Skaidrojums Nr.2.

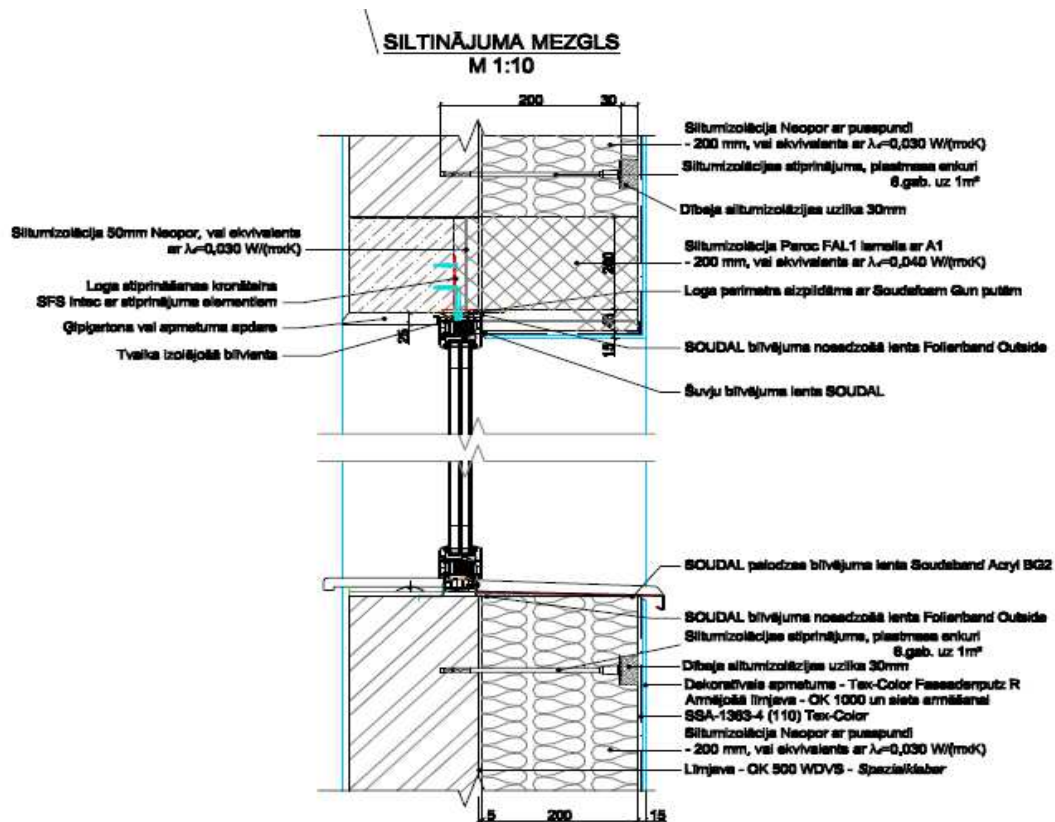
Logu un durvju specifikācijas, iekšējas palodzes materiāls, krāsa un izmēr;

Iekšējo palodžu matreāls PVC, tonis balts. Palodzes platums 55 cm. Logu un durvju specifikācija pielikumā.
